改善箇所説明図

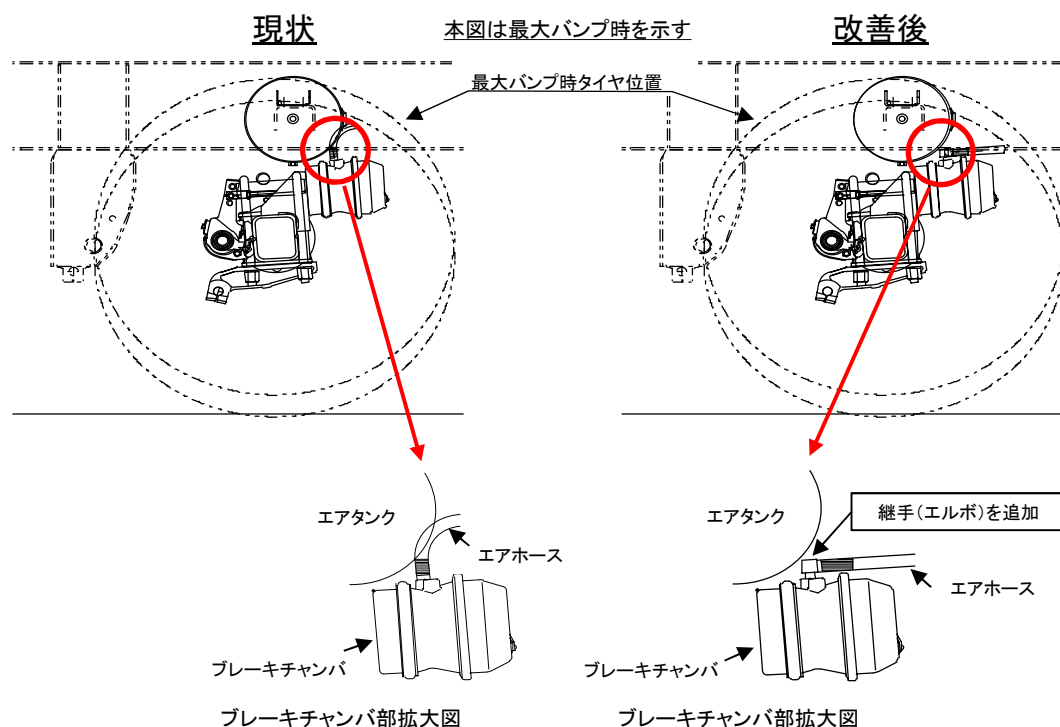
トレーラの第一軸の制動装置において、ブレーキチャンバに接続されているエアホースの接続部金具とエアタンクのクリアランスが不適切なため、車輪が段差に乗り上げた際に接触するものがある。そのため、そのまま使用を続けると、当該金具またはブレーキチャンバのねじ込み部が破損しエアが漏れ、制動力が低下する、または駐車制動装置が作動し、走行に支障をきたすおそれがある。

全車両、ブレーキチャンバへのエアホース接続部に継手を追加し、クリアランスを確保する。また、エアタンク、ブレーキチャンバ及びエアホースを点検し、損傷しているものは新品に交換する。
